Keuringsverslag van een elektrische laagspanning- en zeer lage spanningsinstallatie**NIET CONFORM****Datum keuring:** 24/08/2026
ID-label:**Inspecteur:** Danny Verstraete**Mentor:**
Klantreferentie:**Installateur:** BestaandeMerk en type meettoestel: Metrel
MI3155

Controlebezoek van een oude huishoudelijke elektrische installatie van een wooneenheid bij verkoop op vraag van de verkoper volgens (KB 08/09/2019) - AREI Boek 1- 8.4.2. en 8.2.1. en 4.2.4.3.

Afbeelding schakel- en verdeelbord:

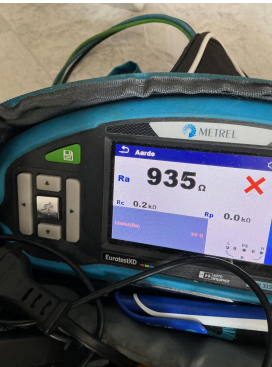
- I1.02 Ééndraadschema van de installatie komt niet overeen met de werkelijkheid. (Boek 1 Afdeling 2.12 - 2.13 en 3.1.2)
- I1.04 Situatieschema van de installatie komt niet overeen met de werkelijkheid. (Boek 1 Afdeling 2.12 - 2.13 en 3.1.2)

- I2.05 De spreidingsweerstand is groter dan 100 ohm. (Boek 1 Onderafdeling 4.2.3.2.)
- I5.01 De aanduiding van de stroomkringen en/of apparatuur, aansluitklemmen, enz dient aangebracht of vervolledigd te worden. (Boek 1 Onderafdeling 3.1.3.1. en 3.1.3.3.A. en 5.1.6.1)

- I5.10 De genaakbare, naakte onder spanning staande delen zijn onvoldoende afgeschermd. (Boek 1 Afdeling 5.1.4. en 4.2.2.3.)
- I8.07 Leidingen zijn te bevestigen met aangepaste bevestigingsmiddelen. (Boek 1 Onderafdeling 5.2.2. en 5.2.9.)

- I8.10 De kabels van het type XVB, VVB, XGB en/of C/VGVB moeten mechanisch beschermd worden tot op minimale hoogte van 10cm boven vloerniveau. (Boek 1 Onderafdeling 5.2.1.5.)

- I8.13 Het gebruik van kabels van het type VTLmb, LMVVR, COAX, VVT is verboden. (Boek 1 Onderafdeling 5.2.1.2.)
- I8.17 De niet-gebruikte leidingen verwijderen of aan de uiteinden te isoleren. (Boek 1 Onderafdeling 4.2.3.3.b)

- I8.21 Kabeldoorvoeren uit te voeren met wartels of gelijkwaardig bescherming. (Boek 1 Onderafdeling 5.2.6.1.)
- I9.02 Loshangende schakelaars, contactdozen en/of aftakdozen dienen degelijk bevestigd te worden. (Boek 1 Afdeling 1.4.1. & 1.4.2)
